DOSSIER DE DEMANDE D'ENREGISTREMENT

Site SNC NLH 1

60 440 – NANTEUIL-LE-HAUDOUIN

Tableau de réponses à la DREAL

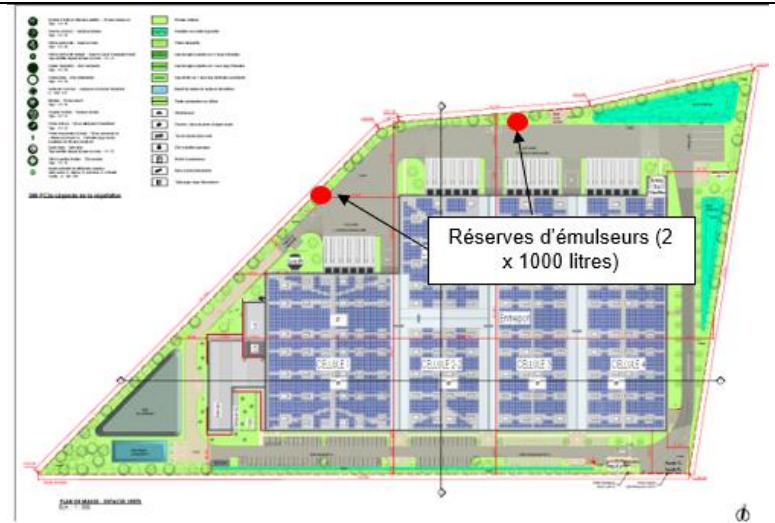
III. Le pétitionnaire n'a pas justifié le choix de l'implantation et le conditionnement des réserves en émulseur, ni démontré la compatibilité entre l'émulseur et les liquides relevant de la rubrique 4331.

Le pétitionnaire n'a pas indiqué la classe de performance de l'émulseur utilisé en cas d'incendie dans les cellules 2.1 et 2.2.

En plus de la réserve d'émulseur liée à l'installation sprinkler, deux réserves d'émulseur filmogène AFFF de 1 000 litres seront réparties sur le site à proximité du stockage.

Cet émulseur sera de classe de performance IA conformément aux normes NF EN 1568-1, NF EN 1568-2, NF EN 1568-3, ou NF EN 1568-4 (version d'août 2008).

Ces réserves d'émulseur seront positionnées à proximité de poteaux incendie et pourront être utilisées par le SDIS si besoin.

Leur emplacement figure sur le plan ci-dessous :
